原子力規制庁 原子力規制部

北陸電力株式会社

『東京電力福島第一原子力発電所事故の調査・分析に係る中間取りまとめ』
(2021年3月5日)に関する見解等について(依頼)」に対する回答

別紙 「東京電力福島第一原子力発電所事故の調査・分析に係る中間取りまとめ」(2021年3月5日)に関する当社見解等の回答(北陸電力)

図-2.3 耐圧強化ベント（概念図）

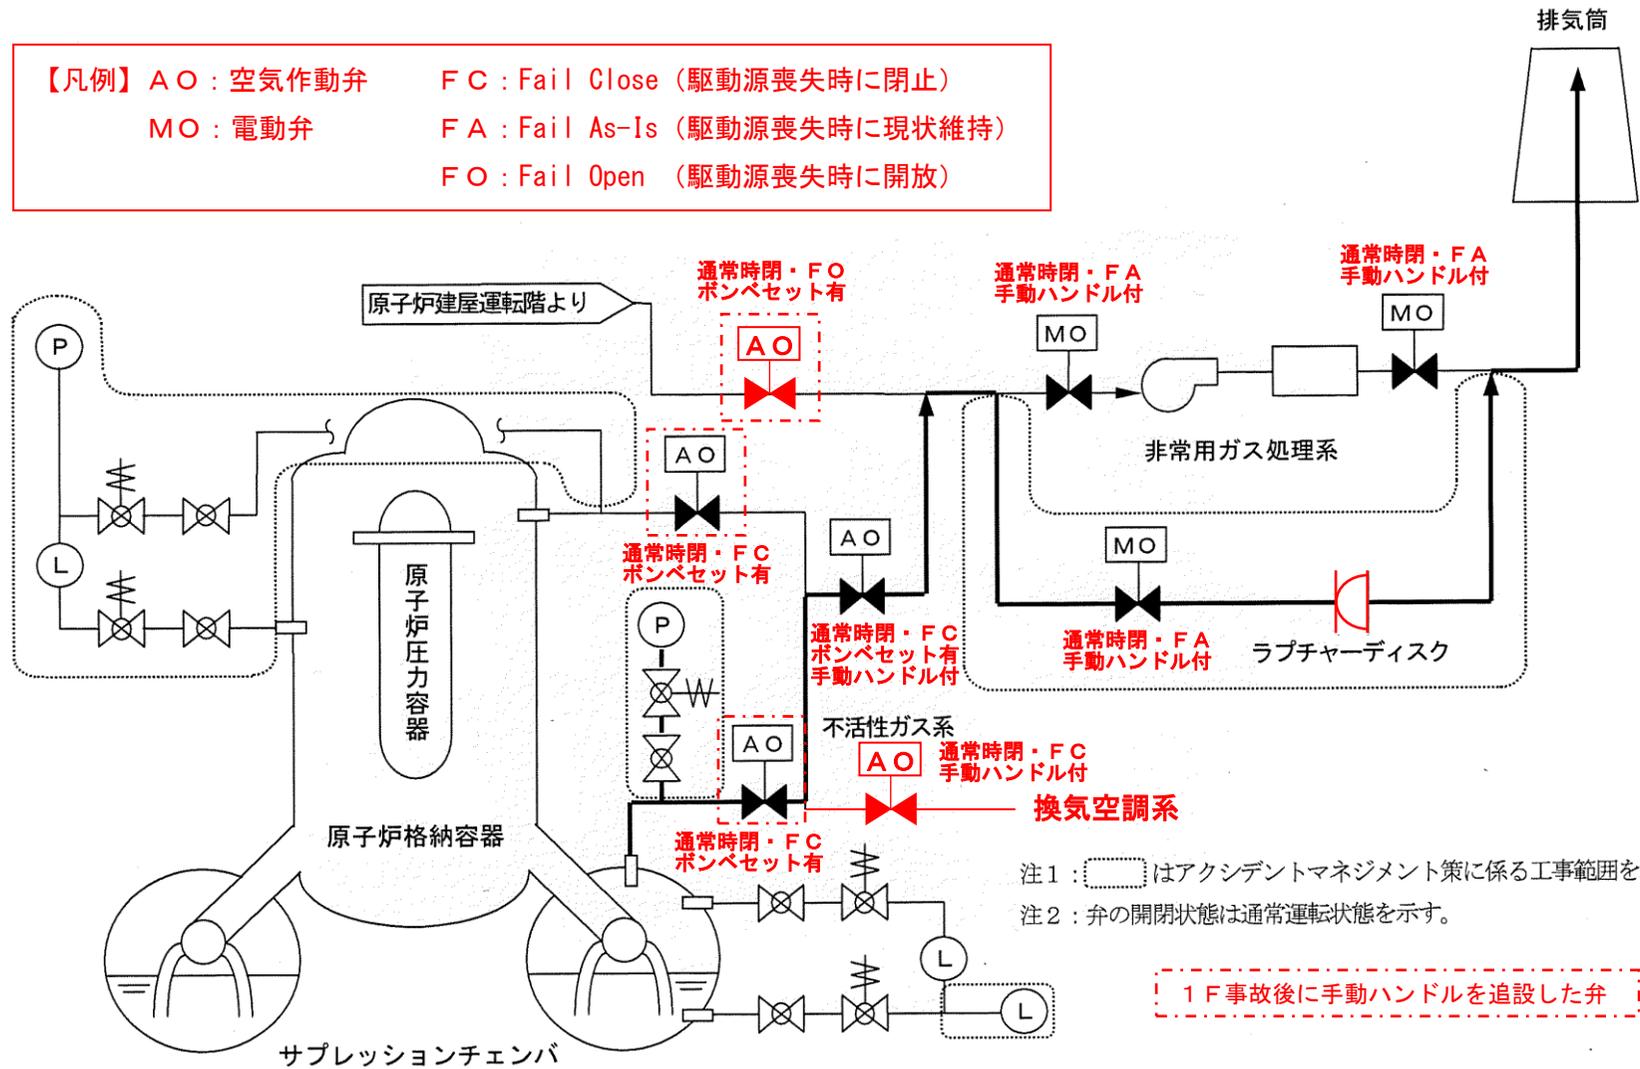
赤字：AM整備当時の図面から追記・修正した箇所

図-5 耐圧強化ベント設備（設備）

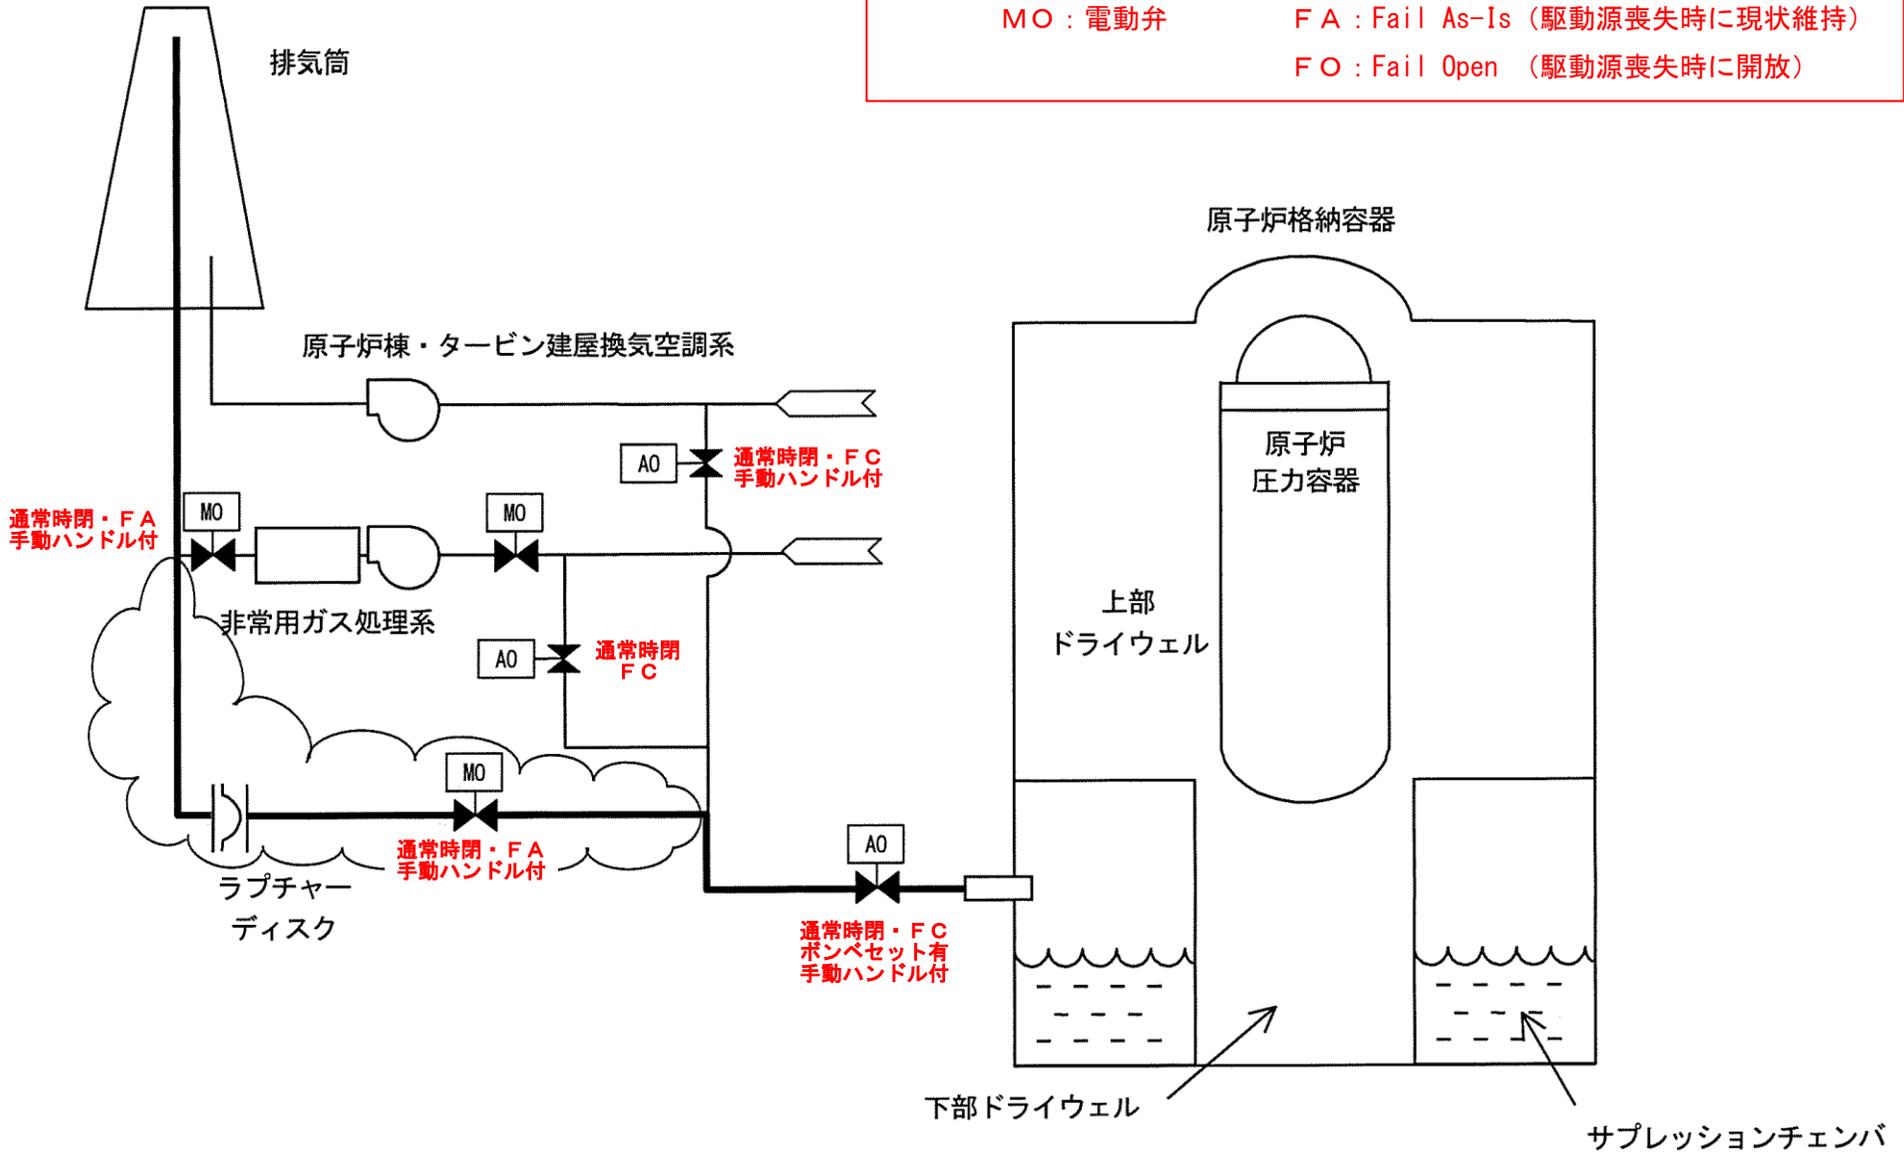
赤字：AM検討当時の図面から追記した箇所
